**REGULERINGSFORSLAG TIL
OFFENTLIG ETTERSYN**

Fagnotat

Forslag til detaljregulering med konsekvensutredning – offentlig ettersyn

**Bergenhus, Gnr. 164, Bnr. 3 m. fl., Dokken, nybygg
Havforskningsinstituttet og Fiskeridirektoratet arealplan-ID
71350000**

Figur 7: Snitt gjennom bygg A. Henning Larsen AS.

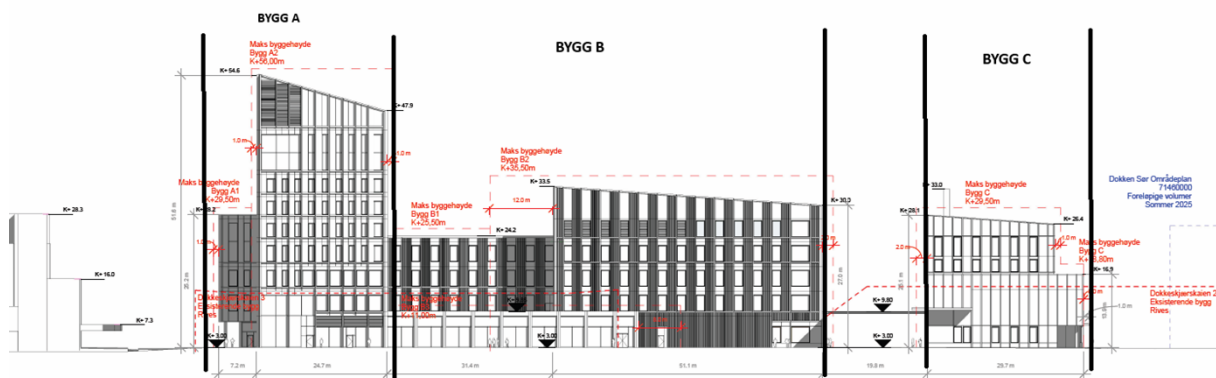
Kontorbygget (bygg A) er foreslått med maksimal byggehøyde på inntil kote +56 meter. Det tilsvarer omtrent høyden på Vestlandshuset og Bergen rådhus, som er to av byens høyeste bygninger. Vi vurderer at den foreslåtte høyden kan forsvares, og at det vil bidra til å markere en viktig institusjon i bybildet. Etter vår vurdering er det imidlertid problematisk at stor byggehøyde kombineres med stor bygningsbredde. Det er foreslått en bredde på 24,7 meter for det som er definert som A2 i snittet under. Om en legger til bygningsdel A1 gir det 31,9 meters bredde. Foreslått bredde er begrunnet med at det skal være en logistikk-kjerne i midten som kobler bygg A og bygg B sammen. Slik vi ser det bør det være mulig å løse denne funksjonaliteten uten å øke bredden. I løpet av prosessen har forslagsstiller, etter tilbakemelding fra PBE, trukket fasaden på bygg A ca. 1,8 meter tilbake. Vi vurderer likevel at forslagsstiller i det videre arbeidet må utforske om kontorbygget kan smalnes inn ytterligere,

og om arealene eventuelt heller kan plasseres i høyden. Etter vår vurdering vil det gi bygget bedre proporsjoner, og et bedre arkitektonisk uttrykk. Det vil også bidra til å styrke det arkitektoniske grepet med nedtrappingen av volumer mot sør. Den foreslåtte bygningsdybden må vurderes opp mot virkninger for volumoppbygging, siktlinjer og barriereeffekt i bystrukturen. Forslagsstiller redegjør i liten grad for hvilke vurderinger som er gjort i utformingen av planforslaget knyttet til dette. Det må følges opp, og redegjøres nærmere for før 2. gangs behandling.

Figur 8: Fasadesnitt. Henning Larsen AS.

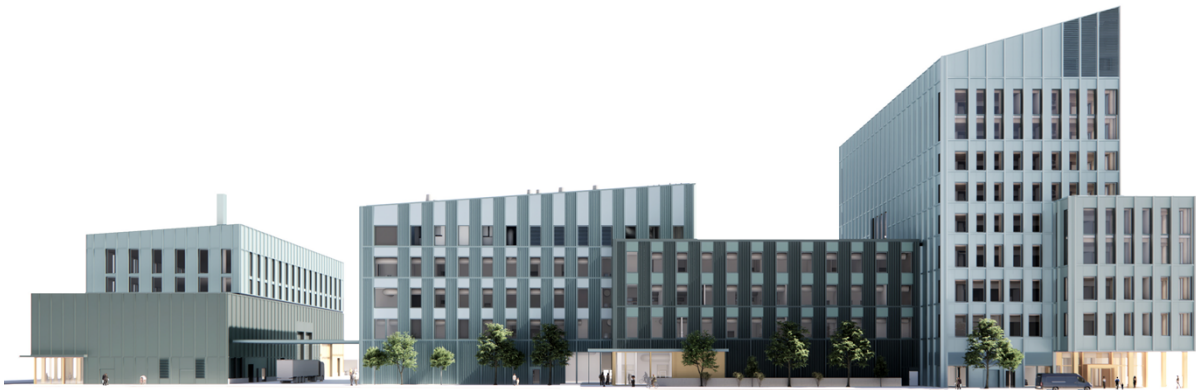
Det er foreslått en nedtrapping av byggehøydene mot sør, som fasadesnittet under viser. Kontorbygget er foreslått med maksimal byggehøyde på inntil kote +56 meter, laboratoriebygget med kote +35,5 meter og verkstedbygget med kote +29,5 meter. Det er i plankartet sikret variasjon i byggehøydene, slik at deler av bygningskomponentene også vil bli lavere enn maksimal høyde. Selv med foreslått nedtrapping, er det likevel store byggehøyder og volumer som foreslås også for bygg B og bygg C. Samlet sett vil nybygget få et omfang som langt overgår øvrig bebyggelse i den framtidige Dokken-byen, og vil bli svært synlig i bylandskapet fra mange perspektiver. PBE vurderer derfor at arkitektonisk kvalitet er særlig viktig i dette prosjektet, jf. understående avsnitt om arkitektonisk uttrykk.

Prosjektet har stor offentlig interesse og er særdeles viktig for Bergen kommune. Det tilrettelegges for inntil 1000 arbeidsplasser, og samling av et viktig forsknings- og kunnskapsmiljø i byen. Dersom HI Fdir sitt arealbehov skal løses på den tilgjengelige tomten, må det aksepteres at nybygget innebærer volumer og dimensjoner som er i det øvre sjiktet. Det vil gi negativ konsekvenser for bl.a. landskap, nær- og fjernvirkning.

Figur 10: Prinsipp for plassering av åpne fasader i første etasjen, utklipp fra formingsveileder.

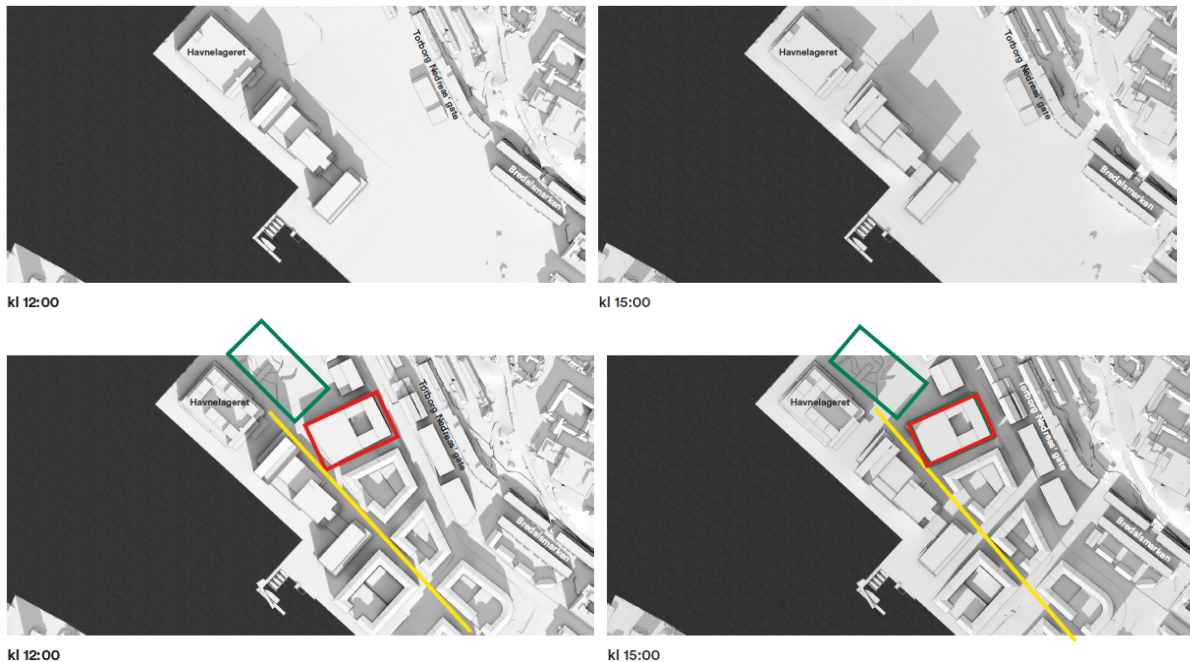
PBE vurderer at nybygget i størst mulig grad bør åpne seg mot den framtidige byen. Byggets størrelse og lange fasade gir et forsterket behov for å åpne opp første etasje og gi passerende innsyn i bygget. Det er en problemstilling at deler av laboratorievirksomheten til Havforskningsinstituttet ikke kan eksponeres for dagslys. Forslagsstiller viser derfor til at deler av fasaden må være lukket. Det er i reguleringsbestemmelsene stilt krav til hovedbygget (bygg A og B sammenlagt) om at minst 30% av fasadelengden på gateplan skal ha vinduer som synliggjøre aktiviteten bak fasaden.

PBE vurderer det som positivt at forslagsstiller vil sikre åpne fasader gjennom bestemmelsene, og at prosentandelen er økt gjennom planprosessen. Vi ber likevel om at det vurderes å skjerpe kravet ytterligere. I vedlagt formingsveileder er det vist mulig plassering av vinduer mot gateplan på minst 50% av hovedbygget, jf. understående figur. Etter vår vurdering bør reguleringsbestemmelsene i større grad samsvare med intensjonen i formingsveilederen. Aktive fasader som gjenspeiler virksomheten innenfor må sikres. Der det må være lukkede fasader vurderer vi at det må jobbes med avbøtende tiltak for å gjøre

fasaden interessant, og at dette må sikres i reguleringsbestemmelsene før 2. gangs behandling. Dette kan for eksempel være kunst eller beplantning.

Figur 11: Sol-skygge illustrasjoner av foreslått nybygg og utkast til områdeplan, vårjevndøgn.

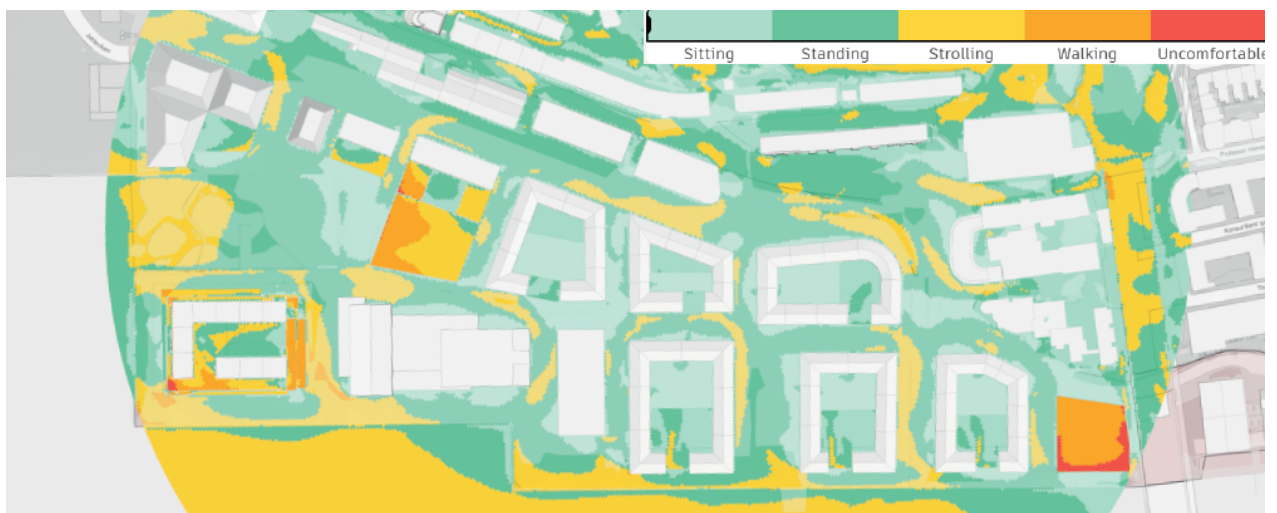
Vedlagte sol/skygge-diagrammer viser at nybygget vil gi nokså store skyggeutslag på arealer som i foreløpig utkast til områdeplan er satt av til parkområde («Havparken», markert med grønn firkant i bilde under), hovedgateløp nord-sør («Grønnegaten», markert med gul linje under) og tilstøtende boligkvarterer. Ved vårjevndøgn vil «Havparken» bli skyggelagt midt på dagen som følge av nybygget. Klokken 15 er det Havnelageret som gir skyggeutslag på parken. Det er i utkast til områdeplan forslag om å plassere en skoletomt nordøst for HI Fdir (markert med rød firkant under). Ved vårjevndøgn vil nybygget kaste skygger på skoleområdet på ettermiddag, men gir begrenset skyggevirkning på skolen i dens åpningstider. «Grønnegaten» vil, slik den er plassert og orientert i utkast til områdeplan, være skyggelagt gjennom store deler av vårjevndøgn. For hangarbygget (bygg C) har det gjennom prosessen vært gjort grep med å trekke tilbake de to øverste etasjene for å sikre dagslysforhold i planlagt boligkvarter i sørøst.

Med bakgrunn i HI Fdir sitt arealbehov og tomtevalg vil planforslaget medføre skyggeutslag på omkringliggende tomter. En slankere bygningskropp for bygg A, som foreslått over, vil kunne redusere skyggeutslag fra nybygget. Ettersom områdeplanen er sendt tilbake til PBE for bearbeiding, vil plangrep og plassering av ulike funksjoner i områdeplanen kunne bli endret i tiden framover.

Figur 13: Vindanalyse ved sørlig vindretning

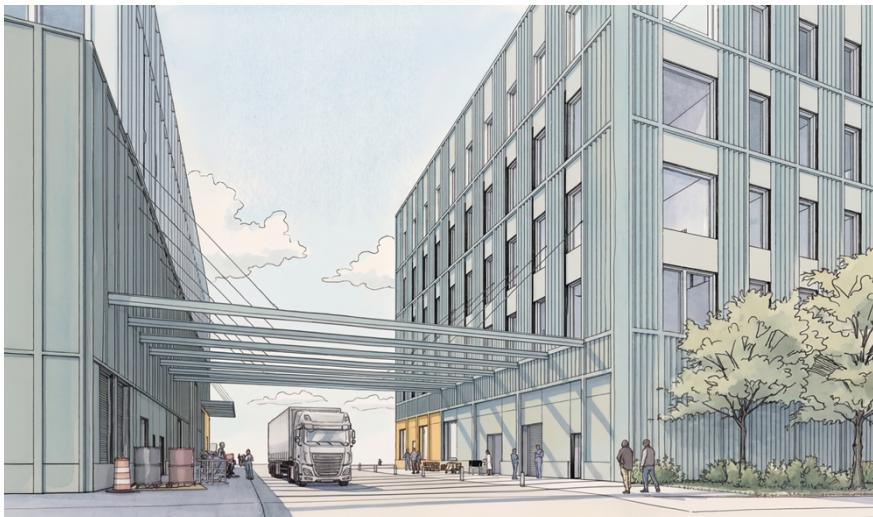
Ved sørlig vindretning viser vindkomfortanalyser at vind trekker inn mellom Havnelageret og kontorbygget (bygg A), og vil gi økt turbulens og sterke vindkast i dette gateløpet. I planbeskrivelsen er det beskrevet at avtrapping av bygg A bidrar til å redusere vindkorridoreffekten mellom Havnelageret og nybygget. Som del av planforslaget er det ikke dokumentert hvor stor effekt en slik avtrapping har, og det er heller ikke utforsket hvilke andre forhold som eventuelt kan bedre vindkomfort ved sønnvind i det utsatte området. Dette må vurderes og redegjøres for bedre for før 2. gangs behandling.

Beplantning og vegetasjon kan benyttes til å skjerme uteområder. I videre arbeid må strategisk plassering av benker og sitteplasser samt beplantning vurderes med bakgrunn i lokale sol- og vindforhold.

Figur 14: Illustrasjon av takoverbygg mellom bygg B og bygg C. Henning Larsen AS.

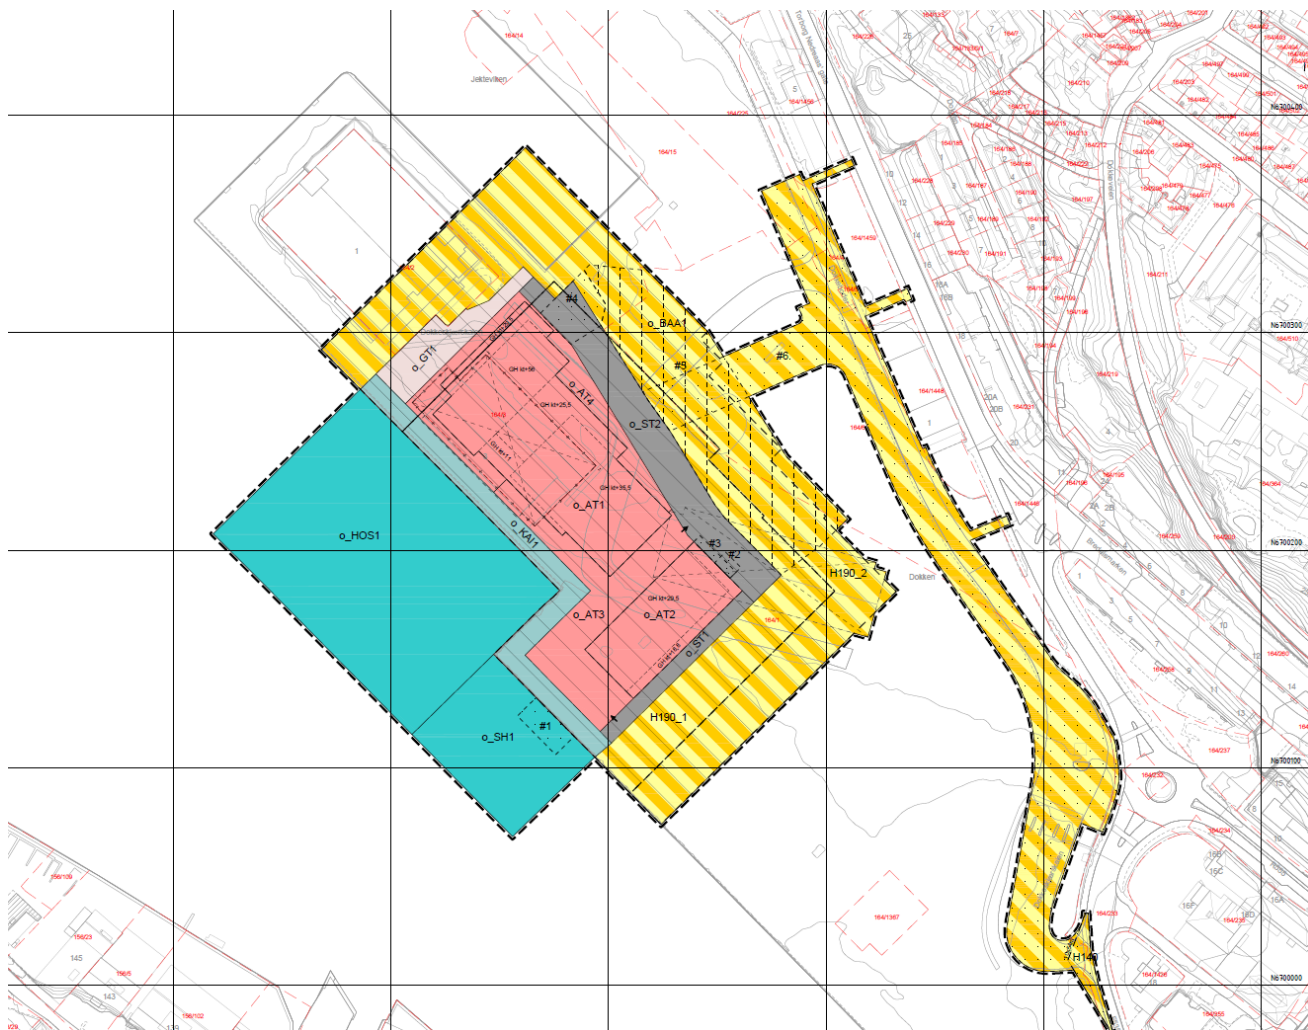
Mellom bygg B og bygg C er det foreslått å etablere et sammenhengende takoverbygg med en bredde på inntil 20 meter og med en fri høyde på minimum 6 meter. Ifølge forslagsstiller er det behov for noen overdekkede arealer i tilknytning til bygget både som værbeskyttelse i tilknytning til inngangspartier og for å kunne beskytte utstyr som må stå lagret utendørs. Det har vært et sterkt ønske fra brukerne av bygget å kunne bevege seg mellom byggene under tak.

PBE har vært negativ til overbygget. Rommet mellom hovedbygg og hangar, som ønskes etablert med tak, vil være den eneste offentlige tilgjengelig passasjen på tvers internt på tomten. Det er viktig at denne er så inviterende og åpen som mulig. Vår vurdering er at takoverbygget vil svekke den opplevde offentligheten og attraktiviteten i gangpassasjen. Foreslått takoverbygg kombinert med fravær av vinduer ut mot rommet (jf. figur 10) vil dessuten kunne skape utrygghet og kunne bli til sted for uønsket adferd og kriminalitet. PBE er positiv til at det kan etableres noen overdekkede arealer langs fasadene for å ivareta

behovet til HI Fdir, men vi holder fast ved at takoverbygget mellom hovedbygg og hangarbygg må tas ut av planforslaget. Å sikre tverrforbindelsens offentlighet og trygghet for de som skal bevege seg gjennom området i framtiden, vektas av PBE høyere enn brukernes ønske om værbeskyttelse. Vi ber om tilbakemelding fra Vest Politidistrikt på foreslått løsning.

Figur 16: Foreslått kjøremønster. Asplan Viak AS.

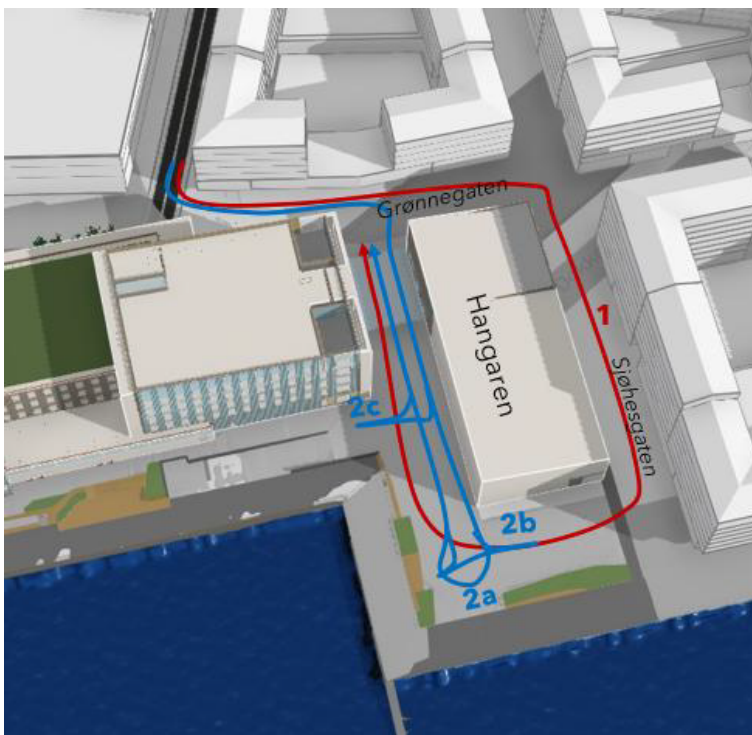
Det er ønskelig med minst mulig kjøring av store kjøretøy i offentlige gater og byrom på Dokken. PBE har derfor anbefalt at det legges til rette for at kjøretøy kan snu på egen tomt, framfor å kjøre i offentlig gate rundt hangar. Semitrailere og lastebiler er lite forenelig med overordnede ambisjoner om gateutforming på myke trafikanters premisser. Som del av planleggingen av bybane mellom Dokken og Lyngbø har det vært vurdert både bybanebro og gang- og sykkelbro med påkobling i gateløpet sørøst for bygg C. PBE har derfor stilt krav om at forslagsstiller må vurdere alternative kjøremønstre.

Figur 17: Vurderte alternativer for kjøremønster. Asplan Viak AS.

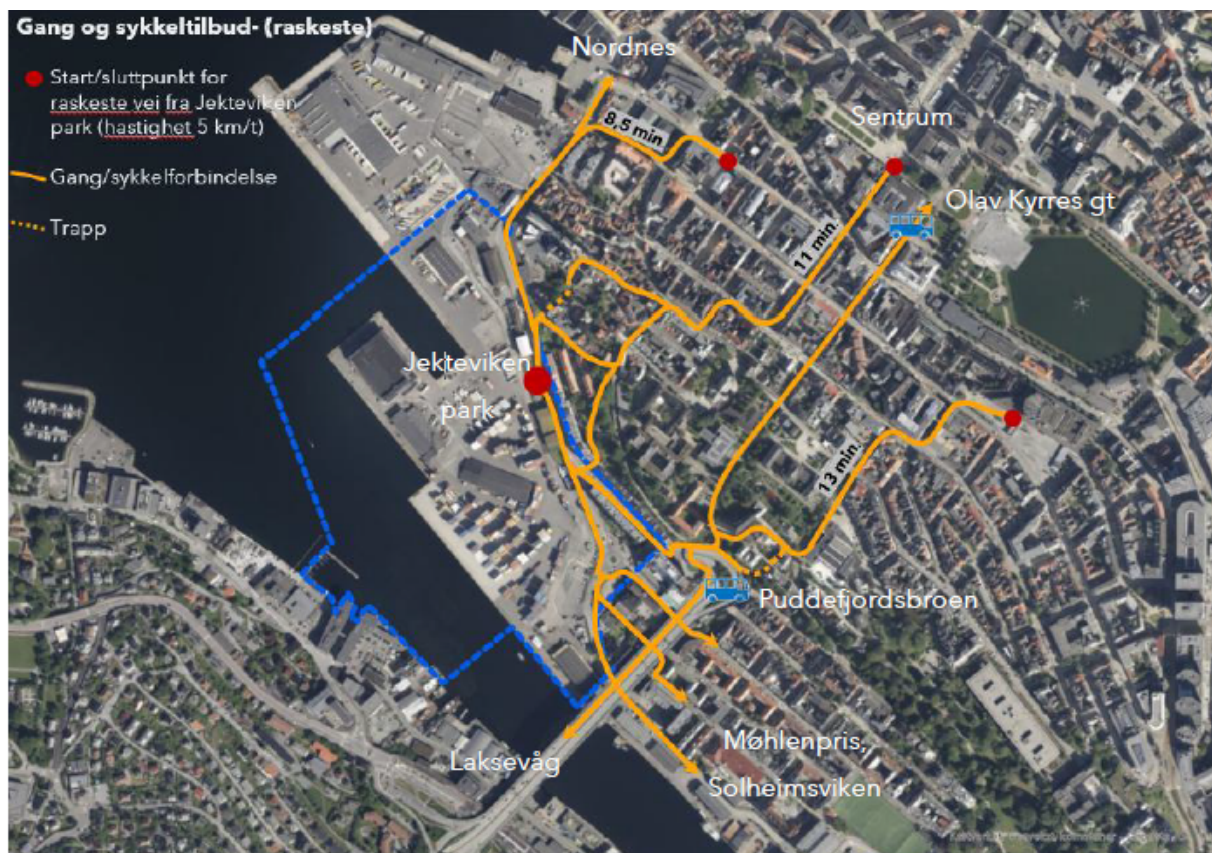
I mobilitetsplanen er det sett på muligheten for at inn- og utkjøring skjer fra samme sted, mellom bygg B og bygg C, og med snumulighet på egen tomt. Ulike varianter er testet ut (alt. 2a-c i figur 17). Mobilitetsplanens samlede vurdering er at forslagsstillers foretrukne kjøremønster, kjøring rundt hangar (alt. 1), er det beste alternativet, da det gir best logistikkhåndtering, en unngår rygging og er minst i konflikt med annen aktivitet rundt bygget.

PBE ser positivt på at forslagsstiller har gjort vurderinger av ulike kjøremønstre som del av planarbeidet. Det er flere gode argumenter for et kjøremønster rundt hangarbygget, særlig knyttet til HI Fdir sine behov og trafiksikkerhet på eget område. I etterkant av at planforslaget for HI Fdir er levert til behandling, er det kommet politisk anbefaling i KDP Kollektiv Laksevåg om at både bybanetrasé og gang-sykeltrasé skal ha brokryssing lengre inne i Puddefjorden. Med bakgrunn i forslagsstilleres vurderinger, samt anbefalinger om broplasseringer, vurderer PBE at forslagsstilleres foretrukne kjøremønstre kan legges til grunn i videre planlegging.

Figur 21: Oversikt over støysituasjon uten avbøtende tiltak t.v. og med avbøtende tiltak t.h.

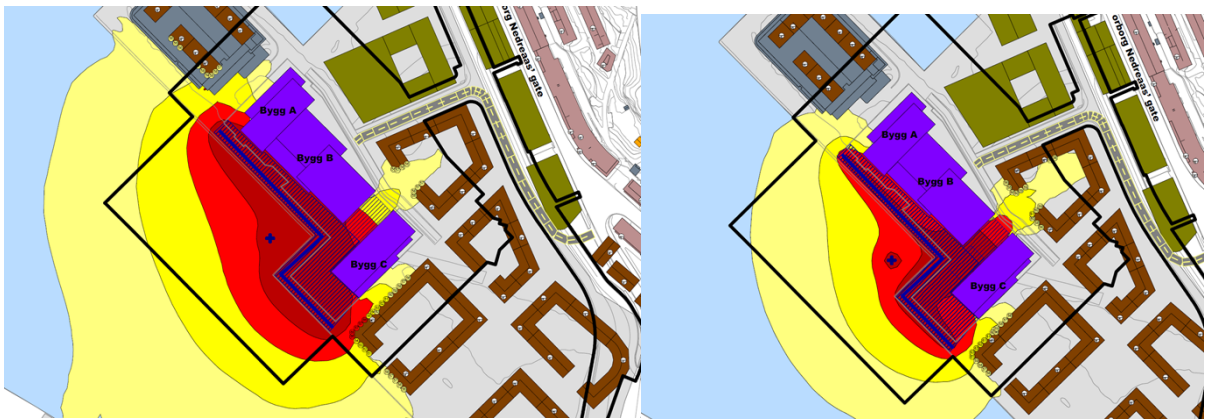
Det vil være knyttet noe støyende aktivitet til HI Fdir sin drift. Det gjelder bruk av kraner ved lasting/lossing og andre driftsaktiviteter på sjøsiden av byggene. Støyvurderingen viser at i driftsfasen for HI Fdir vil planlagt støyfølsom bebyggelse i områdeplanen for Dokken sør, kunne havne i gul/rød støysone. Det innebærer at både fasader og uteområder vil kunne få støy over grenseverdi. I henhold til støyrapporten er det krevende å skjerme omgivelser mot havnerelatert støy, men det er vist til at det kan gjøres avbøtende tiltak ved å bygge inn kompressor for høytrykkspyler på nordvestsiden av bygg C. Støykartene viser at med et slikt kompensierende tiltak vil foreslått bebyggelse i områdeplan ikke havne i rød støysone, samt at færre boligfasader vil havne i gul støysone.

I reguleringsbestemmelse pkt. 2.2.1 er det stilt krav om at det ikke tillates utendørs støyende aktivitet på kveld og på natt (kl. 19-07) eller på søndag og helligdager. Det er også stilt krav om støyavbøtende tiltak knyttet til høytrykksspyling dersom det dokumenteres lydeffektnivå over $L_{wa} 108$ dB. PBE er positiv til at forslagsstiller har sikret avbøtende tiltak i reguleringsbestemmelsene. Vi stiller imidlertid spørsmål ved innslagspunktet. Ettersom hensikten er å skåne framtidig støyfølsom bebyggelse mot støy er det naturlig å stille krav om avbøtende tiltak dersom det for tilgrensende boligbebyggelse kan dokumenteres fasadestøy over en gitt grenseverdi. Vi ber om høringsinnspill på foreslått formulering. Forslagsstiller må vurdere endret ordlyd i bestemmelsen før 2. gangs behandling.
